Informe Consolidado de Solicitud de Aclaraciones, Rectificaciones y/o Ampliaciones Complementario al Estudio de Impacto Ambiental del Proyecto "Conexión Vial Ruta 78 hasta Ruta 68"

Nombre del Titular : Sociedad Concesionaria Conexión Vial Ruta 78-68 S.A.
Nombre del Representante Legal : Juan Alfredo Küster.
Dirección : Av. Américo Vesputio 4665, comuna de Macul.

El presente Informe Consolidado de Solicitud de Aclaraciones, Rectificaciones o Ampliaciones al Estudio de Impacto Ambiental del proyecto "Conexión Vial Ruta 78 hasta Ruta 68", contiene las observaciones generadas en virtud de la revisión de la Adenda.

Imagen N° 1

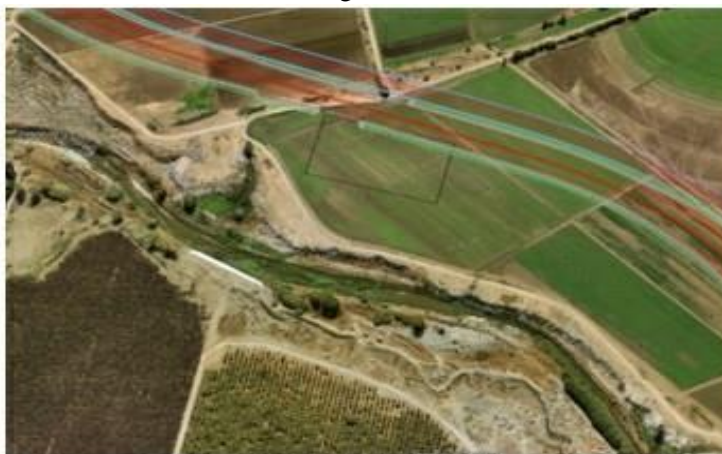
- 1.1. En relación con la Figura 1-15 del Capítulo 1 de la Adenda Complementaria, se solicita al Titular aclarar o revisar los puntos de las coordenadas del polígono propuesto del Proyecto, ya que parte de este se solapa cartográficamente con el de la DIA del Proyecto: "*Planta de Tratamiento de Aguas Servidas Santa María*", el que se encuentra actualmente sometido a evaluación ambiental en el SEIA.

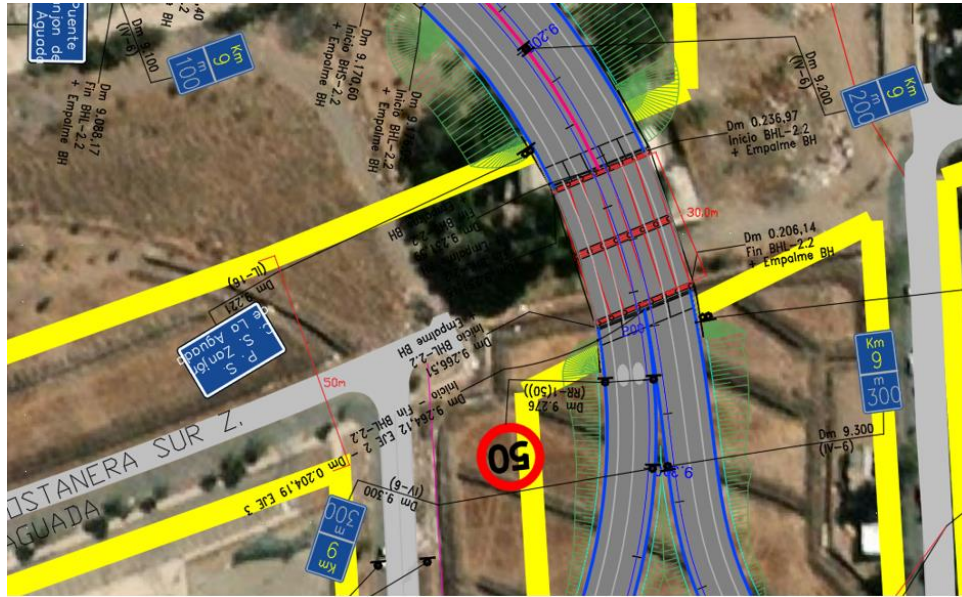
5.4 Se solicita al Titular actualizar el Anexo 1.H Estudio de Tránsito y Movilidad de la Adenda Complementaria, incorporando los mismos resultados de la Tabla 9.12, pero para la situación base, pues sin este dato no es posible establecer la magnitud del efecto del Proyecto, si es que existiese. Además, si bien en la Tabla se señala que los datos de los indicadores presentados corresponden a “punta mañana”, se solicita confirmar aquello o aclarar si, más bien, corresponden al período punta tarde.

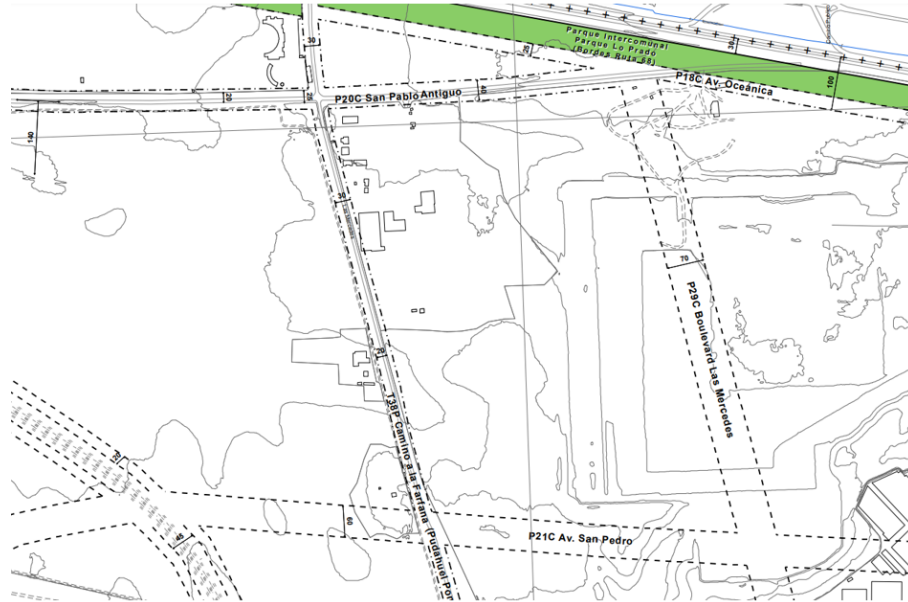
- 5.11 Con el objetivo de evitar posibles obstrucciones o restricciones a la circulación y conectividad (artículo 7, literal b del DS 40/2012 del MMA), se solicita al Titular aclarar si todas las vías incluidas en los Instrumentos de Planificación Territorial Metropolitano (PRMS99, PRMS100) e Instrumentos de Planificación Territorial local (PRC) que empalman con el trazado del proyecto, aseguren su continuidad a través de pasos superiores, enlaces, atraviesos u otras soluciones de diseño, considerando el ancho de faja planificado para las vías transversales planificadas. A modo de ejemplo, en la imagen siguiente, se puede apreciar que el PS Costanera Sur Zanjón de la Aguada se proyecta con 30 m de ancho, en circunstancia que el ancho planificado de la vía en el PRMS es de 50 m.

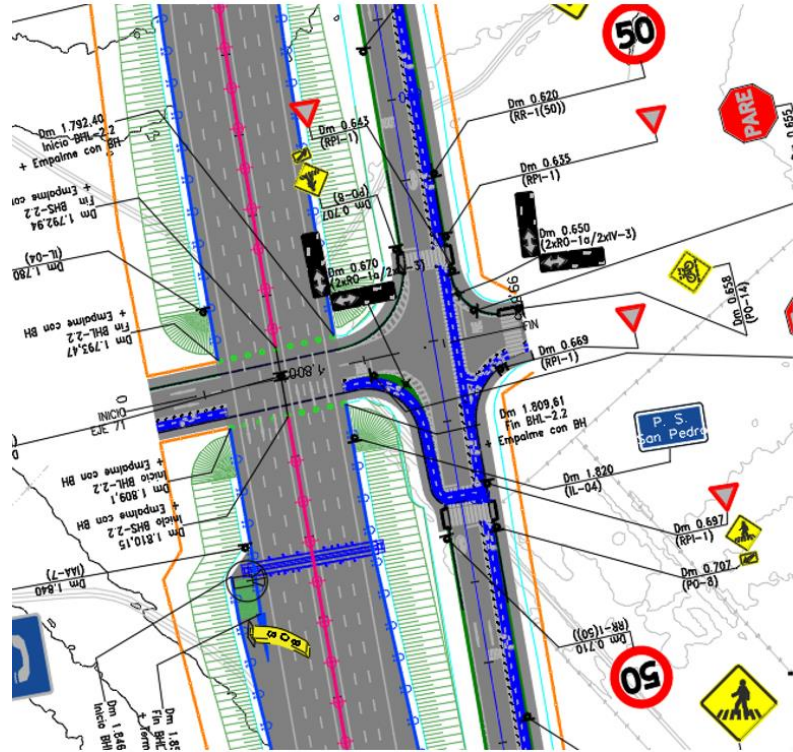
Otro ejemplo, corresponde a aclarar la situación de las vías consideradas en el PRC de Pudahuel, tal como San Pablo Antiguo (40 m) y San Pedro (60 m). En el caso de esta última, tal como se puede ver en la imagen a continuación, se aprecia un PS proyectado de un ancho de 15 m aproximadamente.

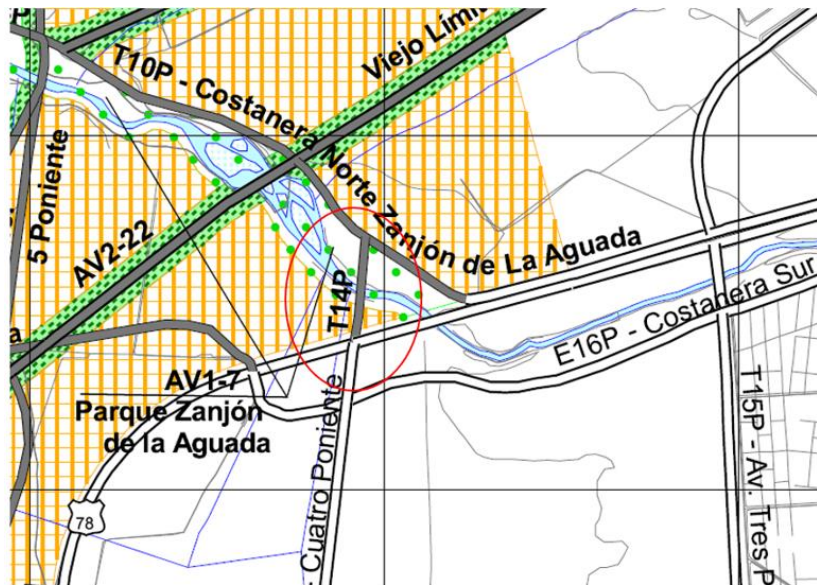
5.12 Se solicita al Titular, aclarar la condición de la vía planificada T14P Cuatro Poniente que conectaría con la vía T10P Costanera Norte Zanjón de la Aguada, tal como se observa a continuación:
